# DODATEK DO PROJEKTU ROBÓT GEOLOGICZNYCH

<b>NAZWA OPRACOWANIA</b>	Dodatek do projektu robót geologicznych na wykonanie otworu nr 4 celem ujęcia wód podziemnych z utworów czwartorzędowych na terenie ujęcia wody podziemnej w miejscowości Dębica Kaszubska
<b>LOKALIZACJA</b>	działka nr 391, obręb Dębica Kaszubska (0003), gmina Dębica Kaszubska, powiat słupski, województwo pomorskie
<b>FINANSUJĄCY</b>	Zakład Gospodarki Komunalnej w Dębicy Kaszubskiej spółka z o. o. ul. Przemysłowa 1, 76-248 Dębica Kaszubska
<b>OPRACOWAŁ</b>	 Dorota Żymierczykiewicz mgr inż. ochrony środowiska, inż. geolog upr.nr V-1905
<b>SPIS ZAWARTOŚCI OPRACOWANIA</b>	<div>Nr strony</div> <div>Spis treści 2</div> <div>Część opisowa 3</div> <div>Załączniki 8</div>

### **D e c y z j a**

zatwierdzić „Dodatek nr 1 do projektu robót geologicznych na wykonanie otworu nr 4 celem ujęcia wód podziemnych z utworów czwartorzędowych na terenie ujęcia wody podziemnej w miejscowości Dębica Kaszubska” na działce nr 391 obręb Dębica Kaszubska [0003], gmina Dębica Kaszubska, powiat słupski, woj. pomorskie:

Fig. 1 Lokalizacja otworu oraz istniejących studni

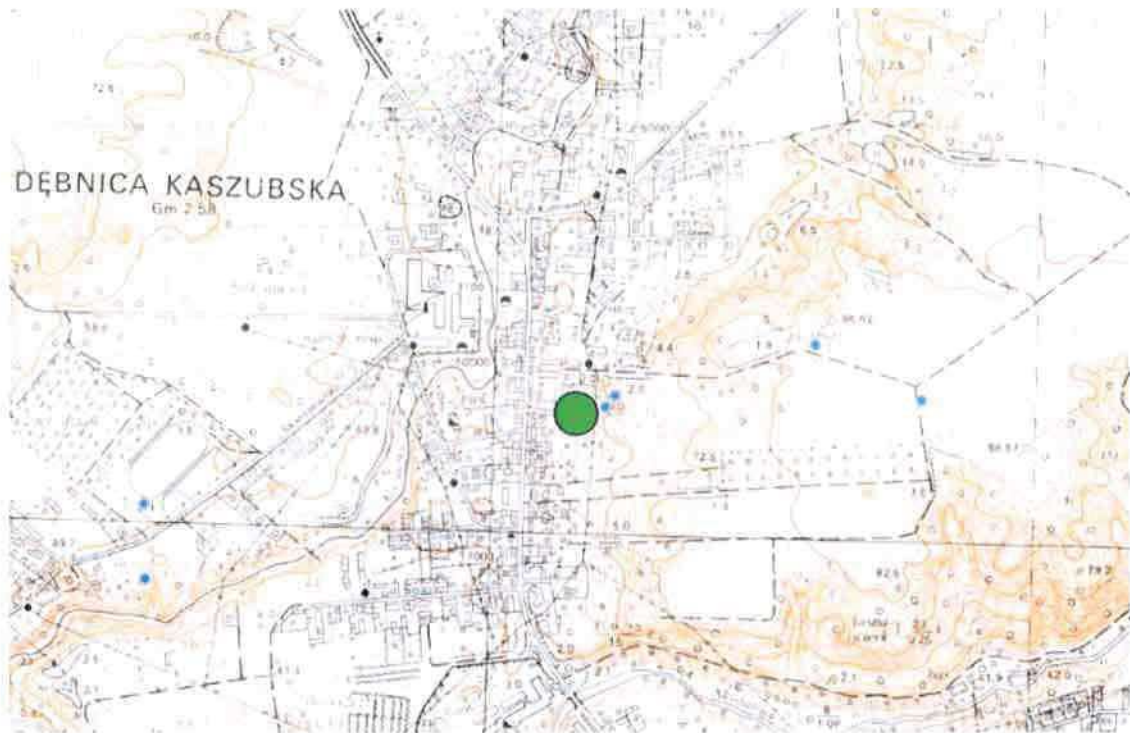
Niniejszy dodatek do projektu sporządzono w celu zmiany harmonogramu realizacji prac – przedłużenia ważności decyzji zatwierdzającej projekt oraz zmiany lokalizacji otworu.

Zaprojektowano wykonanie otworu wiertniczego nr 4 na działce nr 391, obr. Dębica Kaszubska. Dokładna lokalizacja otworu nr 4 została wyznaczona w porozumieniu z Inwestorem i przedstawiona na załączniku nr 1.

Projektowana studnia nr 4 znajdować się będzie w środkowej części działki nr 391.

Studnia nr 4 zlokalizowana będzie na zachód od studni nr 2 i 3, w odległości około 28 – 43 m.

Współrzędne geodezyjne projektowanego otworu: X 6027612.8 Y 6445617.8 (układ 2000 strefa 6).

PLAN SYTUACYJNO-WYSOKOŚCIOWY  
UJĘCIA WÓD PODZIEMNYCH Z UTWORÓW  
CZWARTORZĘDOWYCH W MIEJSCOWOŚCI DĘBNICA KASZUBSKA  
SKALA 1:500

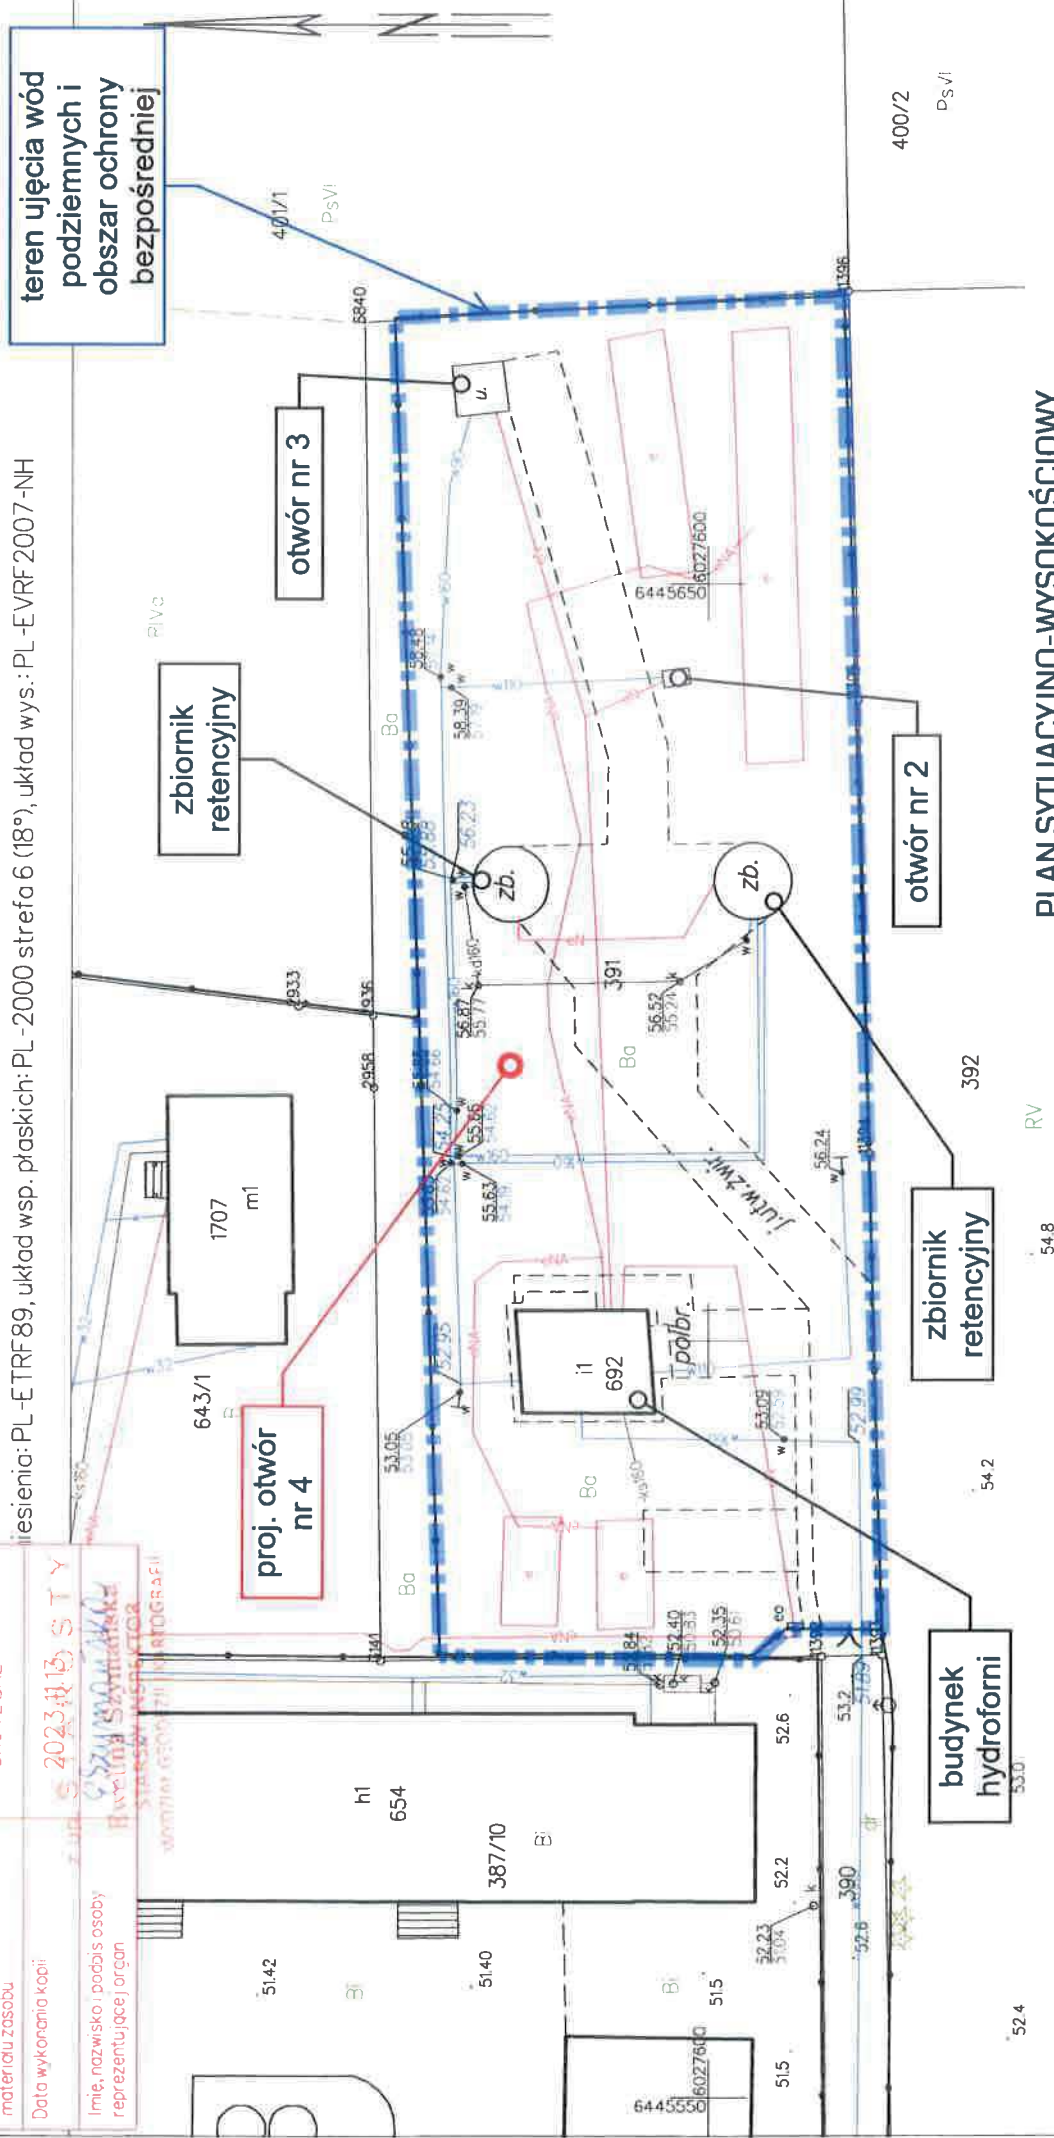
1. Dodatek nr 1 do projektu ma na celu zmianę lokalizacji otworu nr 4 w środkowej części działki nr 391 obręb Dębica Kaszubska [0003] oraz przedłużenie terminu obowiązywania projektu robót geologicznych, poprzez:

Projekt robót geologicznych zakładał wykonanie otworu nr 4 w celu zaopatrzenia w wodę wodociągu lokalnego. Przedmiotem sporządzenia dodatku jest zmiana lokalizacji otworu nr 4 na terenie ujęcia wody podziemnej w Dębicy Kaszubskiej oraz przedłużenie terminu obowiązywania projektu do 31 grudnia 2025 r.
